株式会社奥岡製作所

製品仕様変更に関するお知らせ

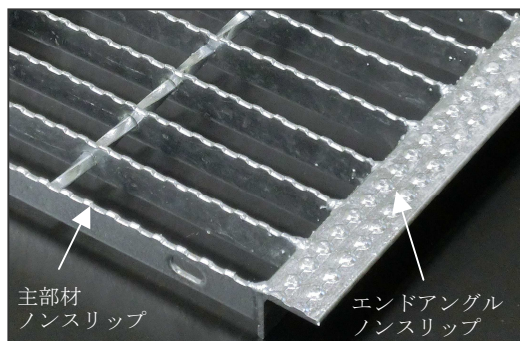
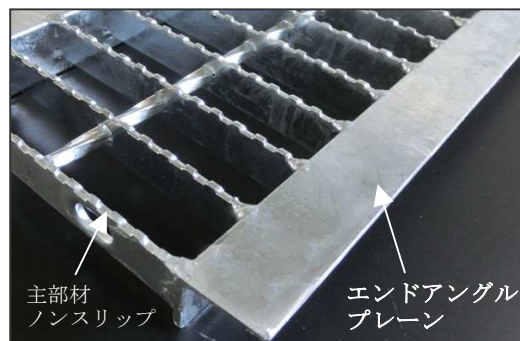
エンドアングルを凹凸（イボイボ）のあるノンスリップ仕様から、プレーンタイプへ変更

▼現在

▼今後（主部材のみノンスリップ部材使用）
